Rapport de contrôle d'installations électriques à basse et à très basse tension

RÉF. 135/2023/87185/01:1

DATE DU CONTRÔLE 30/10/2023 AGENT VISITEUR
 ADRESSE DU CONTRÔLE Grand rue 10 - 7743 Obigies TYPE DE CONTRÔLE Visite de contrôle vente ancienne installation (8.4.2)

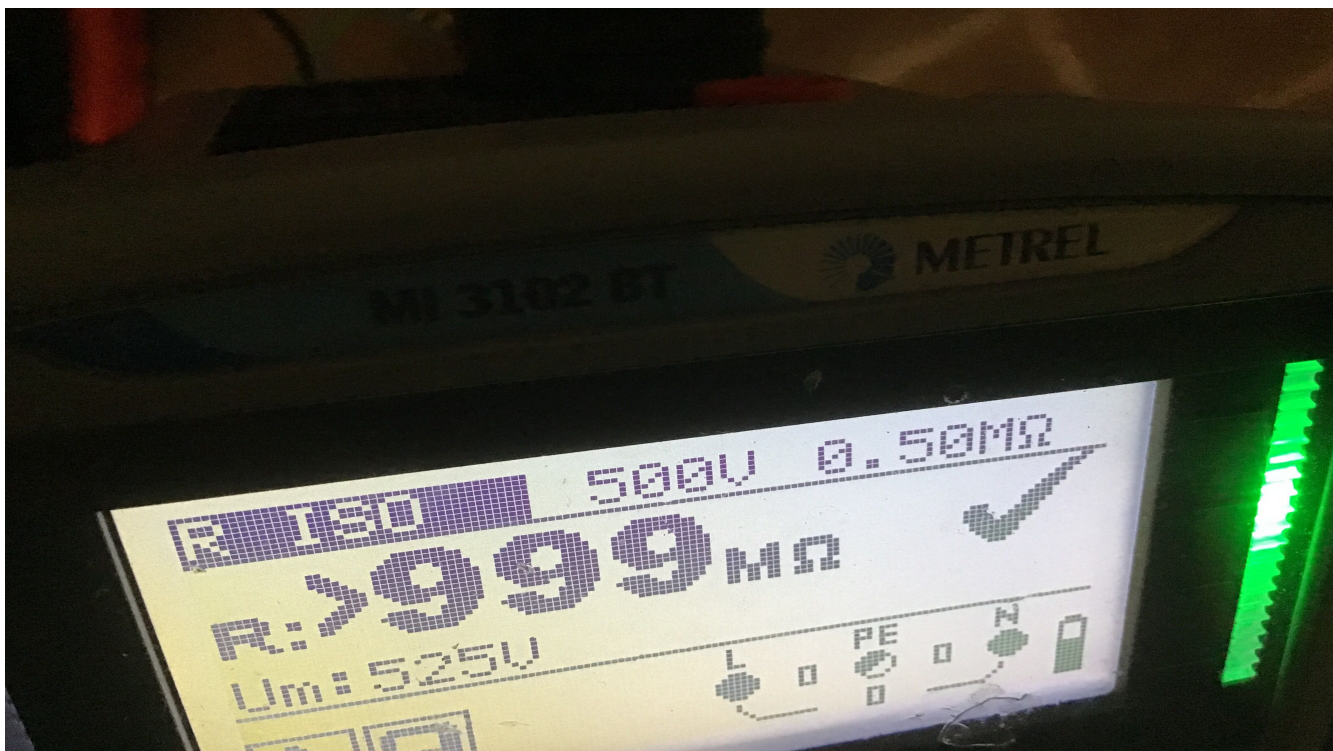
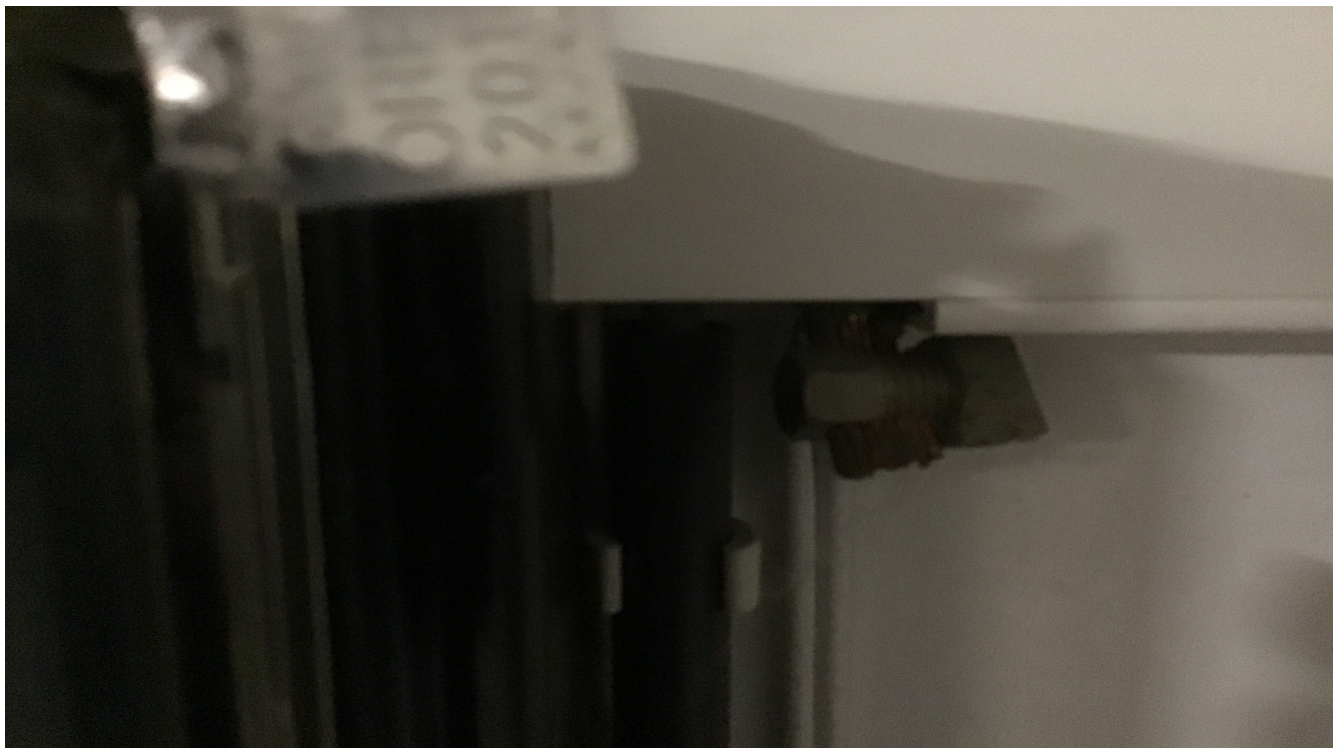
- La prise de terre n'a pu être mesurée, elle sera à vérifier lors du prochain contrôle.
- L'habitation étant meublée et les plans n'ayant pas été fournis, il se peut que tout n'a pu être vérifié.
- La liaison équipotentielle supplémentaire pour la baignoire métallique n'est pas visible et vérifiable (email ou autre).
- Lors d'une rénovation de l'installation électrique, les dérogations pourraient ne plus être appliquées.
- L'utilisation de raccord lustre est interdite dans les TD
- En l'absence de tension sur l'installation électrique, tous les tests n'ont pu être réalisés.
- L'appareillage électrique fixe ou à poste fixe suivant n'est pas présent - cuisinière
- Des conducteurs inutilisés ou leurs isolations ne sont pas retirés ou leurs extrémités ne sont pas isolées/condamnées.
- La partie compteur exclusif nuits n'a pas pu être démonté et testé (voir photo)
